# SIDEPAR

**WM 50**

**LAVE LINGE**

## **NOMENCLATURE PIECES DETACHEES**

## Références pièces :

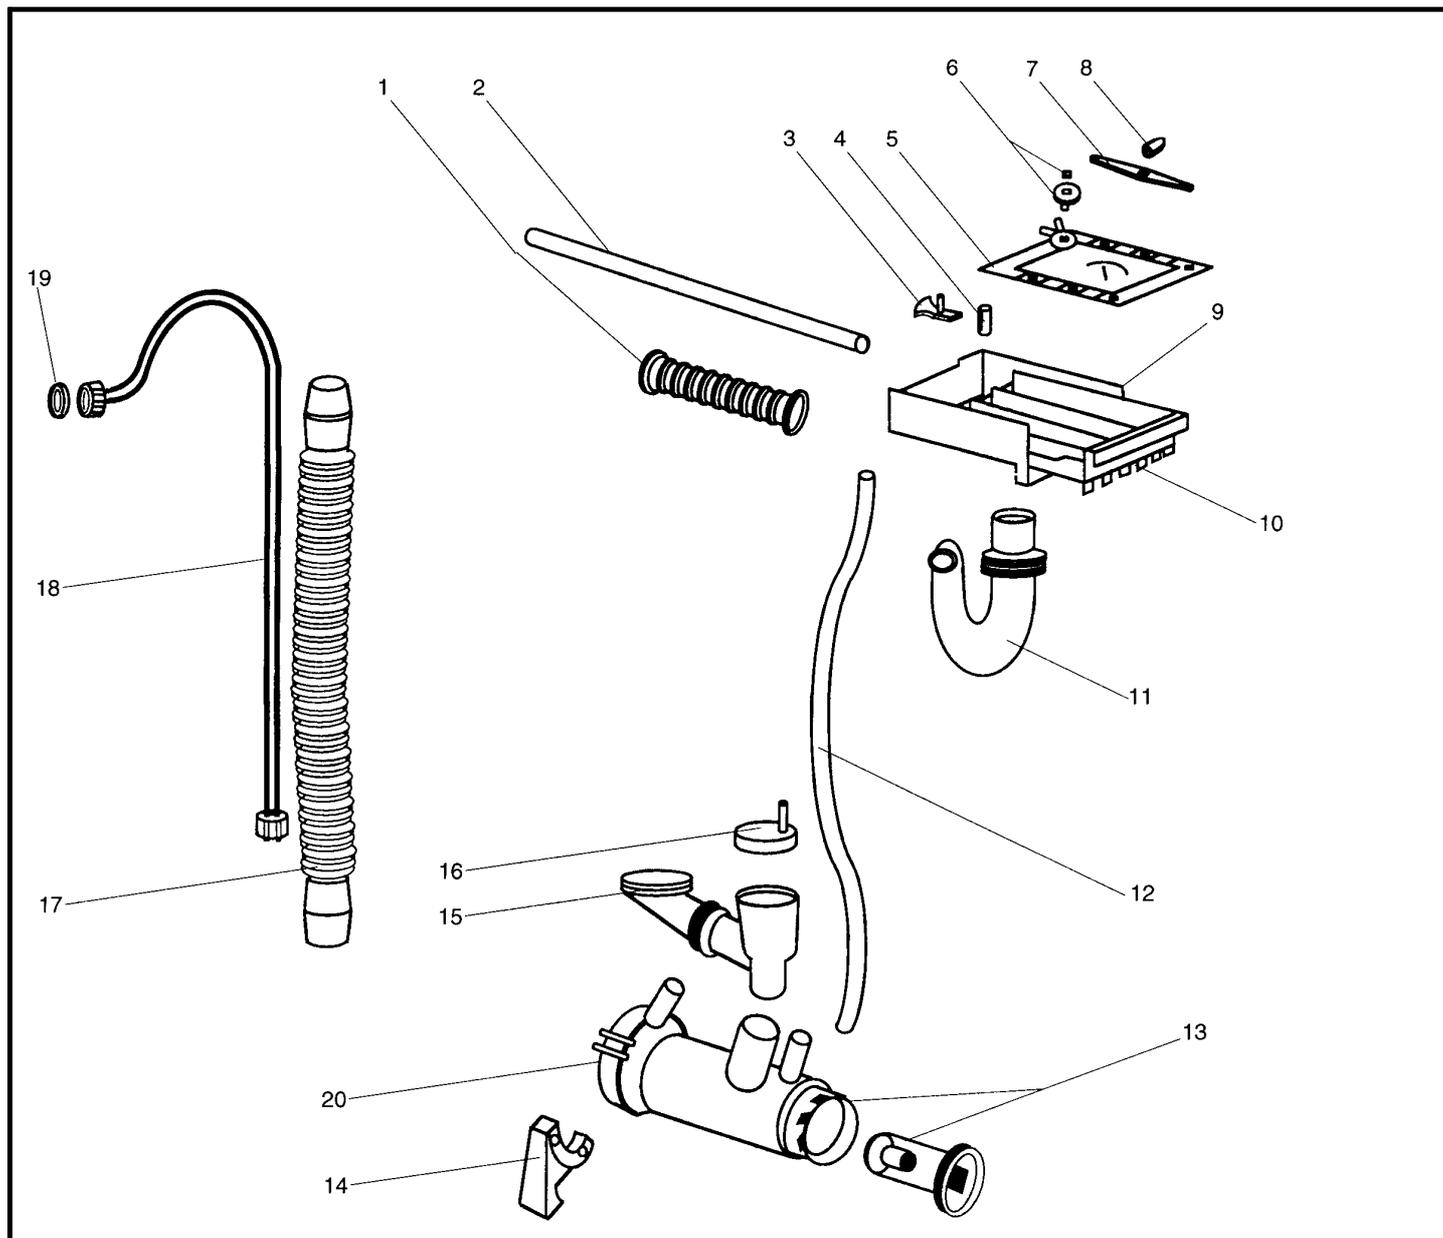
Suite à une modification sur les Tambours et les Soufflet de cuve des Lave Linge, à partir du n° de série **81430000 = ANNÉE 1998 SEMAINE 14** les Lave Linge de Type : **PS 051** et de Type : **PS 052**, seront équipés des nouvelles pièces détachées citées ci dessous.

**Tambour** de référence : **03010886**

**Soufflet de cuve** de référence : **03010817**
